女川原子力発電所2号炉
火山影響評価について
(審査会合での指摘事項に対する回答)

平成31年3月
東北電力株式会社

図1 積雪荷重が従となる場合に掛け合わせる荷重係数※²
(赤枠、赤字等は追記)

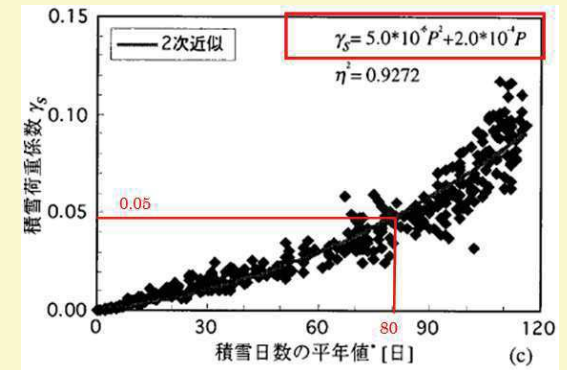
(2) 従荷重として組み合わせる積雪荷重の設定方法

- 建築物荷重指針・同解説で引用しているTurkstraの法則に基づき、高橋※²が従荷重として組み合わせを考える際の積雪荷重の係数を求めている
- 高橋※²の論文によると、いつ襲来するか明らかでない荷重に対して考慮すべき積雪荷重係数について、積雪日数との関係性を検討しており、女川原子力発電所に近接する気象観測所である石巻の積雪日数(80日)において、積雪荷重係数は約0.05である(図1参照)
- 設計基準値の積雪量(43cm)に対して積雪荷重係数(0.05)を考慮した場合積雪荷重として組み合わせる積雪深さは約2.2cmと算出される

図1 海水ポンプモータのカバー類の評価部位

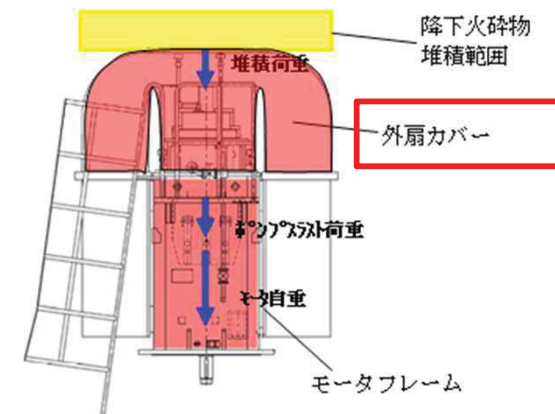
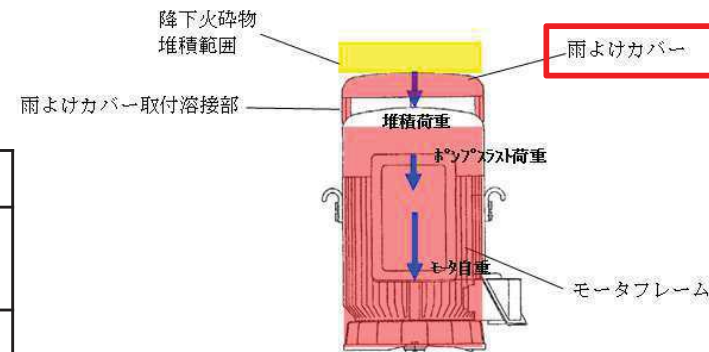
海水ポンプモータの静的負荷に対する評価に関し、静的荷重を直接受けるカバー類について、破損した場合のモータ本体への影響を評価して提示すること

海水ポンプモータのカバー類について、荷重評価を実施し、発生する応力が許容値に対して十分な裕度を有していることを確認した

外扇カバーの評価は、モータ上面の投影面積の最も大きい外扇カバー全面に均等に降下火砕物が堆積した場合を想定し、荷重評価を行う

雨よけカバーの評価は、モータ上面の投影面積の最も大きい雨よけカバー全面に均等に降下火砕物が堆積した場合を想定し、荷重評価を行う

- ・降下火砕物の堆積荷重(2, 207 N/m²)
- +降下火砕物と組み合わせる積雪荷重(340 N/m²)=2, 547 N/m²

評価部位	発生応力[MPa]	許容応力※[MPa]	結果
原子炉補機冷却海水ポンプモータ 外扇カバー	147	282	○
高圧炉心スプレイ補機冷却海水ポンプモータ 雨よけカバー	14	141	○

図1 碍子(ブッシング)の除灰作業のタイムチャート

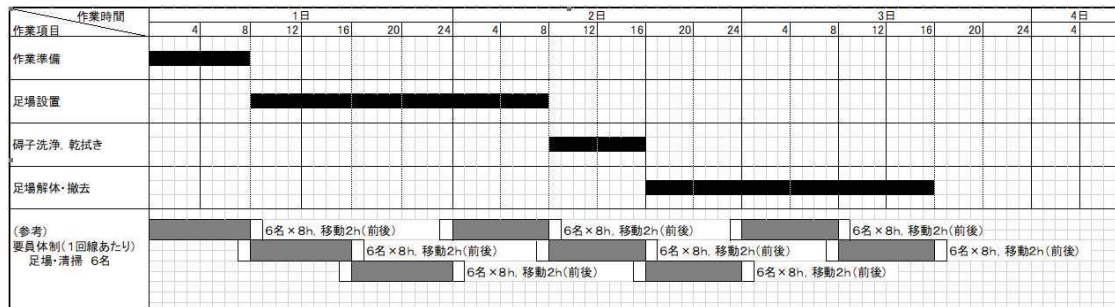
間接的影響(長期間の外部電源の喪失および交通の途絶)の評価について、外部からの支援が7日間以降可能となる妥当性を提示すること。開閉所の除灰について検討して提示すること

- 降灰後に外部電源を受電するにあたり、送電線引込部の碍子(ブッシング)が降灰の影響を受ける可能性があることから、除灰の成立性検討を行った(図1参照)
- 除灰作業は図2に示すように、碍子(ブッシング)に足場を構築し、清掃(洗浄、乾拭き)を実施する
- 女川原子力発電所の送電線引込部(5回線)については、平行作業が可能であることから、外部電源の復旧状況に合わせて除灰作業を実施する
